IRŚ.271.3.2024

**Dotyczy: postępowania o udzielenie zamówienia publicznego pn. „Budowa hali widowiskowo-sportowej wraz z niezbędną infrastrukturą techniczną w Granowie”**

**WYJAŚNIENIA TREŚCI I ZMIANA SWZ**

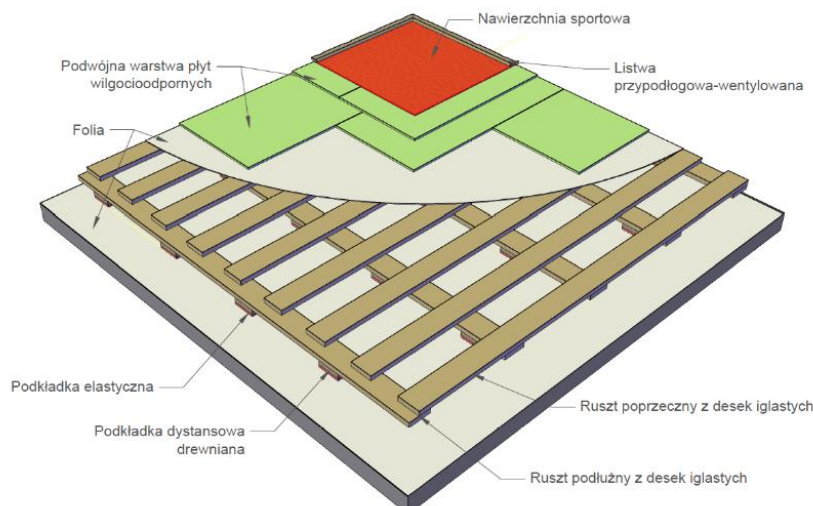
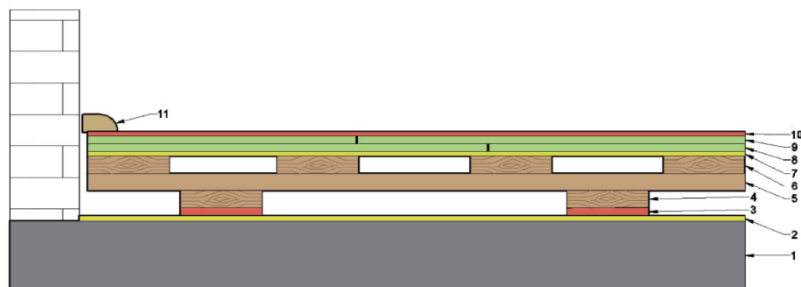
Czy można wykonać systemową podłogę sportową ELTAN WE z nawierzchnią poliuretanową, płaszczyznowo elastyczną, posiadającą Deklarację Własności Użytkowych Nr W2/2024, składającą się z następujących elementów konstrukcyjnych:

- folia paroizolacyjna STROTEX AL 90 ułożona na płycie betonowej,
- legar dolny o wymiarach 80 x 22 mm w rozstawie osiowym co 500 mm,
- legar górny o wymiarach 80 x 22 mm w rozstawie osiowym co 250 mm,
- dwie podkładki elastyczne – sprężyste o grubości 10 mm z granulatu gumowego oraz z pianki poliuretanowej PO160 o grubości 7 mm zamontowane pod dolnym legarem,
- dwie warstwy płyty wilgocioodpornej MFP P5 o grubości 12 mm każda ułożone z przesunięciem,
- nawierzchnia poliuretanowa o grubości min. 2 mm,
- lakierowanie lakierem antypoślizgowym w kolorach RAL uzgodnionych z użytkownikiem,
- namalowanie linii boisk sportowych uzgodnionych z użytkownikiem.

Tego typu podłoga sportowa spełnia wszelkie wymogi podłóg sportowych do wielu dyscyplin sportowych oraz nie wymaga specjalnych zabezpieczeń i należy do podłóg o niskiej urazowości.

***W sali sportowej należy zastosować posadzkę sportową kombi elastyczną z rolowaną wielowarstwową wykładziną sportową PCV gr. 7,5 mm na konstrukcji drewnianej, podwójnie legarowanej na podkładkach sprężystych.***

***Podłoga sportowa jako całość (konstrukcja legarowa+wykładzina sportowa PCV) posiada zgodność z parametrami normy EN 14904.***

#### **Wymagania wykładziny sportowej:**

- ***Wielowarstwowa nawierzchnia sportowa o grubości min. 7,5 mm,***
- ***Amortyzacja na poziomie P1***
- ***Kompleks warstwy wierzchniej z warstwą użytkową z kalandrowanego PCV o grubości min. 2mm, w środku wzmocniony / zbrojony siatką z włókna szklanego, która zabezpiecza wykładzinę przed uszkodzeniami mechanicznymi spowodowanymi min. obuwem typu szpilki oraz osprzętem tj. stoliki, krzesła itp.***
- ***Wykładzina musi posiadać fabrycznie wykonane zabezpieczenie przeciwwgrzybiczne i antybakteryjne***

### Konstrukcja podłogi sportowej:

1. *podłoże betonowe*
2. *warstwa folii izolacyjnej stabilizująca wilgoć*
3. *podkładka sprężysta 6mm*
4. *opcjonalna podkładka dystansowa(w celu podniesienia posadzki do wymaganego pułapu)*
5. *ruszt podłużny z drewna iglastego o wymiarach 19 x95 mm, ułożony w rozstawie osiowym co 500 mm*
6. *ruszt poprzeczny z drewna iglastego o wymiarach 19 x 95 mm, ułożony w rozstawie osiowym co 250 mm*
7. *warstwa folii izolacyjnej stabilizująca wilgoć*
8. *warstwa płyt wiórowych OSB/ P5 gr. 10 mm*
9. *warstwa płyt wiórowych OSB/ P5 gr. 10 mm*
10. *nawierzchnia sportowa, wykładzina sportowa PVC gr. 7,5 mm*
11. *listwa wentylacyjna*
